MRAe

Avis délibéré
**Modification n° 5 du plan local d'urbanisme (PLU) de la
commune de Cabourg (14)**

N° MRAe 2021-4141

OAP actuelle – carte issue de l'évaluation environnementale du projet

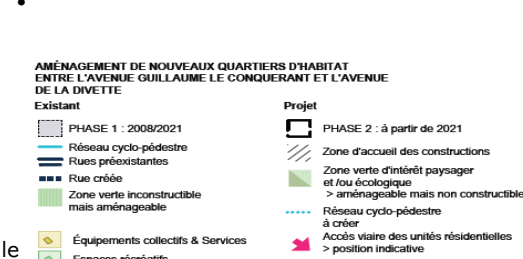
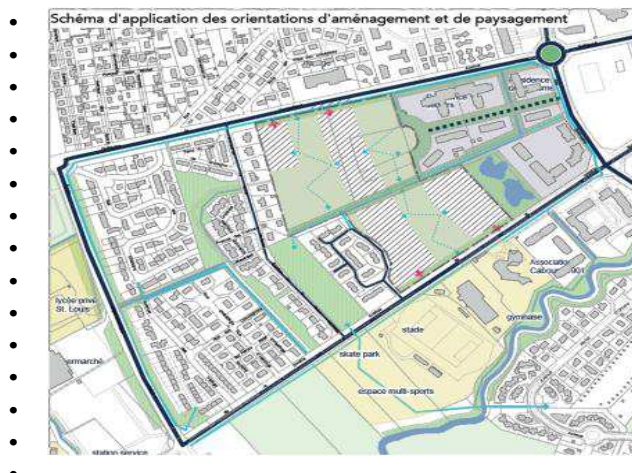
À noter que la suppression de l'emplacement réservé s'accompagne du reclassement en 2AU d'une zone 1AUf et d'une grande partie d'une zone 1AUe, plus proches du marais et qui ne seront de fait plus desservies.

S'agissant de la zone 1AU centrale concernée par la modification du règlement et des OAP, La partie déjà urbanisée ou en fin de construction, située au nord-est, est reclassée en zone UD. Dans la partie restante, sont distingués trois secteurs.

Plus précisément, des secteurs 1AUv sont créés au sein de la zone 1AU (en vert sur le plan masse paysager du projet). Ils seront aménagés conjointement aux secteurs bâtis 1AUc et 1AUd, mais préservés de toute construction.
